**Bedenken und Anregungen zur Offenlegung  
Deckblatt IV zur Planfeststellung für den sechs-streifigen Ausbau der A40  
von Bau-km 30+830 AS Dortmund-Ost (B236) bis Bau- km 40+353 AK A1/A44  
Do/Unna**

LSW Vahleweg mit / ohne Gestaltung nach GHB A40

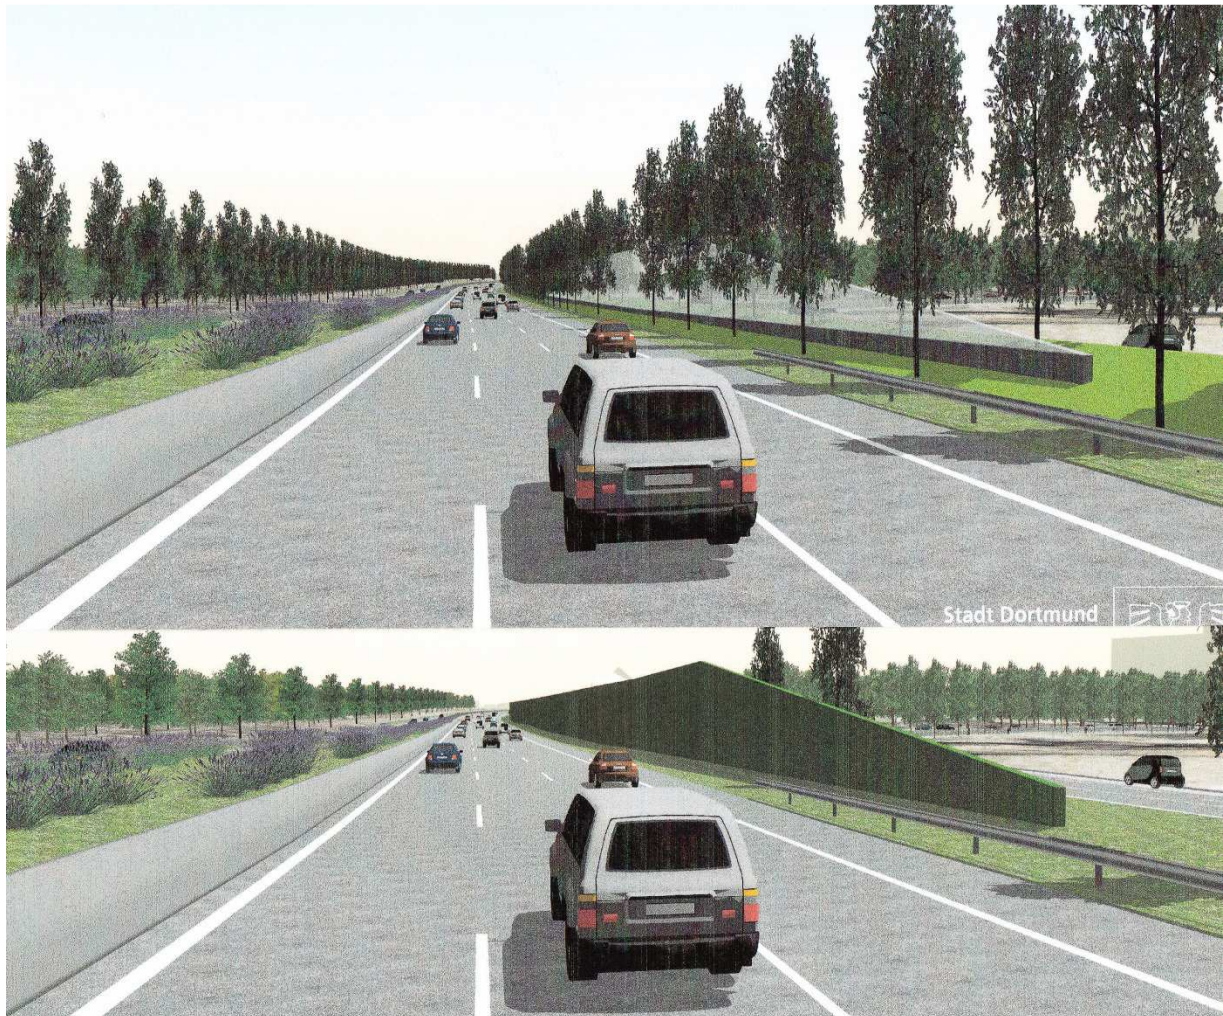
Für den besonders schwierigen Bereich „Vahleweg/LWL-Klinik“ wird ein Abstandsmaß der Lärmschutzwand vom Rand des Standstreifens und Gewährleistung einer Baumpflanzung gemäß Gestalthandbuch Teil C, § 1, Seite 36/37 mit einem Abstand zwischen 4,0 Metern (Maß gemäß GHB A40/BI) und maximal ca. 5,30 m vom Standstreifen gefordert. Dies ist gegenüber dem aktuellen Planungsmaß von ca. 3,5m unproblematisch und erfordert auch keinen Grunderwerb. Dabei sind alternative Möglichkeiten einer im oberen Bereich teiltransparenten Wand sowie die erforderliche Höhe im Rahmen der Abwägungsuntersuchungen neu zu ermitteln, **nachdem** die Thematik der bislang überhöhten Ausbaugeschwindigkeiten geklärt, d.h. mit Hilfe einer „intelligenten“ Verkehrssteuerung reduziert worden ist. Der Lärmschutz der Gebäude und Außenbereiche kann damit noch optimiert, die Verschattung reduziert werden.
